# **L'affare del Piano Regolatore Portuale di Catania**

Il testo che segue è la relazione che il Comitato per la difesa e la fruizione della Scogliera d’Armisi offre alla città. Abbiamo raccolto quasi 3000 firme contro lo scellerato progetto di Piano Regolatore del Porto di Catania e contro il progetto di porto turistico per mega-yacht di super-ricchi che esso prevede in uno dei punti di mare più belli della costa catanese, sempre scelleratamente. Abbiamo raccolto molte firme, ma non bastano, lo sappiamo.

Il presente documento è stato redatto per conto del Comitato per la difesa e la fruizione della Scogliera d’Armisi dall’architetto Aurelio Cantone con la collaborazione editoriale del prof. Attilio Scuderi.

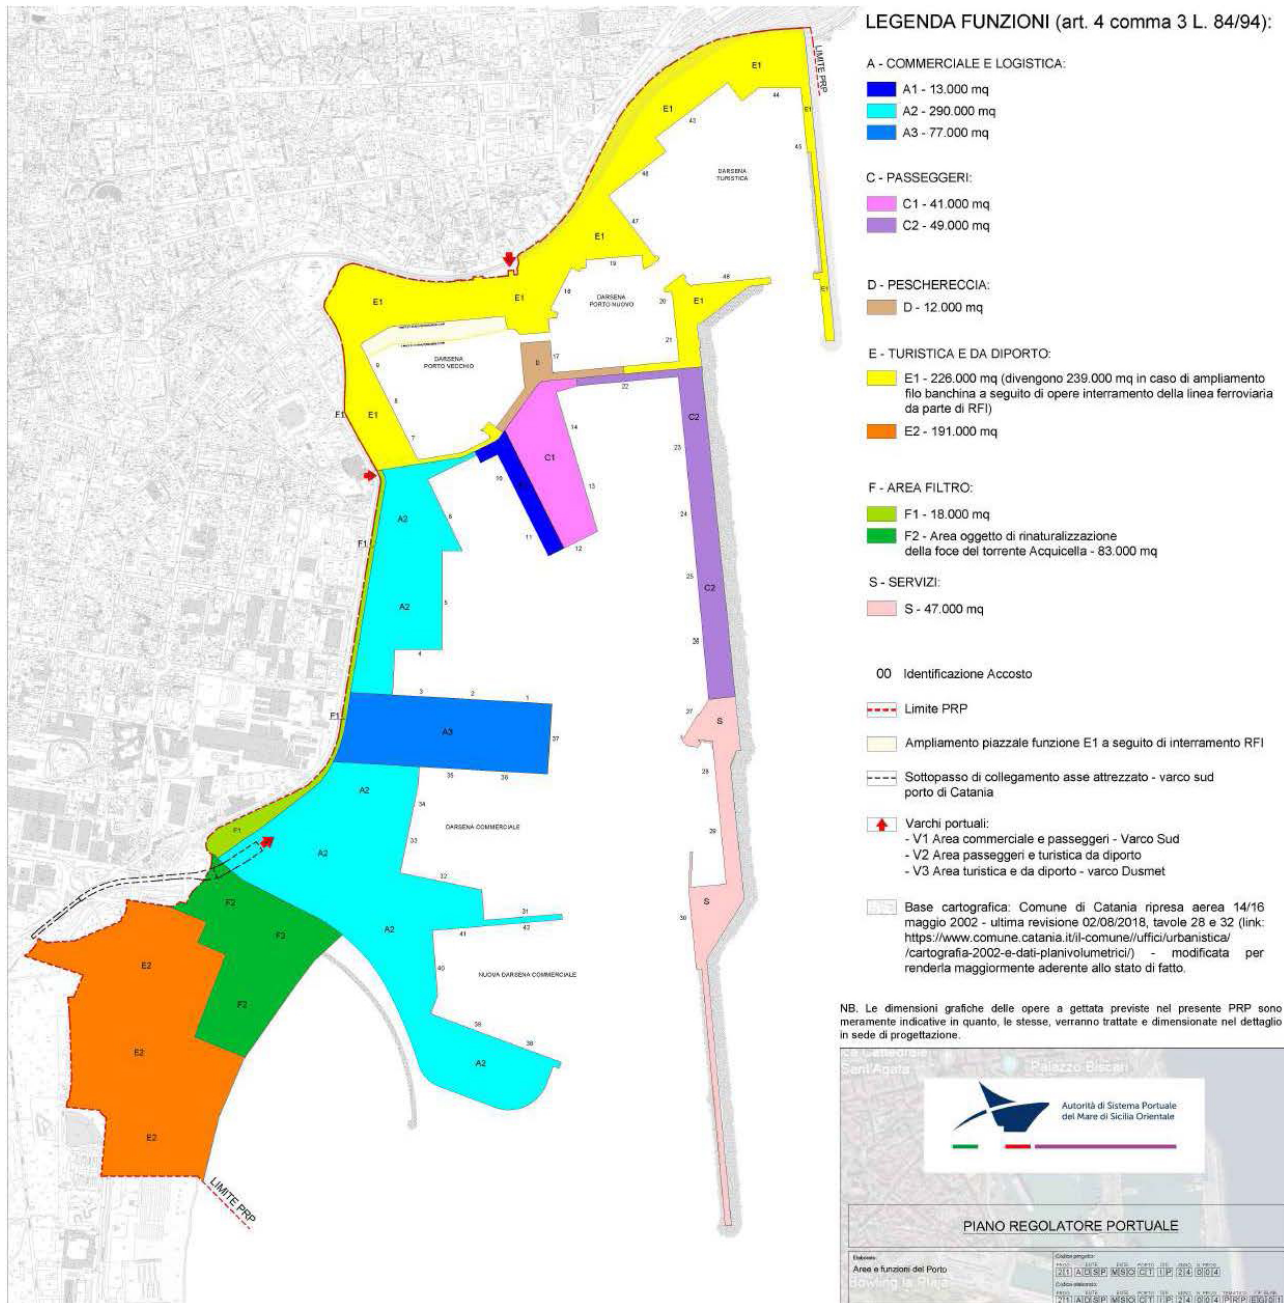
Nella proposta di deliberazione dalla Direzione Urbanistica relativa al parere del Consiglio Comunale sul PRP adottata dal Consiglio Comunale con deliberazione n. 14 del 21-03-2025, relativamente alla previsione della nuova darsena turistica a nord-est del porto, non si fa alcun cenno al parere negativo (n. 1264347 del 13-3-2025) espresso dalla stessa Direzione sulla proposta di un analogo porto turistico (ma di iniziativa privata) relativo alla stessa area e grosso modo dalle stesse dimensioni; il parere espresso dalla Direzione Urbanistica contiene infatti le stesse obiezioni urbanistiche che nella proposta di deliberazione avrebbero dovuto essere riportate, dato che i due porti presentano le stesse criticità. Tali obiezioni sono state rafforzate anche da un parere, netto e inequivocabile, della Soprintendenza per i beni culturali e ambientali di Catania. Sono obiezioni dirimenti e che tagliano la testa al toro; ma sono valide "a senso unico"... Vediamole in dettaglio:

- 1. La non corrispondenza di quanto rappresentato rispetto allo strumento urbanistico vigente;*
- 2. La presenza di Opere edilizie in palese contrasto con la Deliberazione di Giunta Comunale n. 200 del 02/10/2024 avente come oggetto "Atto di indirizzo P.U.G. 2024 - Città di Catania"*

- 3. La presenza di opere edilizie in area non edificabile (peraltro in quantità inferiore a quella prevista nel PRP);*
- 4. La manifesta variazione di carico urbanistico, per la quale non si riscontrano studi valutativi in merito;*

- 5. La mancanza di valutazioni di percorsi alternativi e/o di relativi studi sulle ripercussioni apportate alla mobilità (traffico locale o pedonale);*

- 6. L'inadeguatezza della viabilità interna all'area di progetto rispetto a quanto prescritto dal D.M. 1910412006, cui si aggiunge la mancanza sul piano della sicurezza di percorsi alternativi per il rapido deflusso dei mezzi di soccorso (ambulanze, veicoli delle forze dell'ordine, ecc.).*
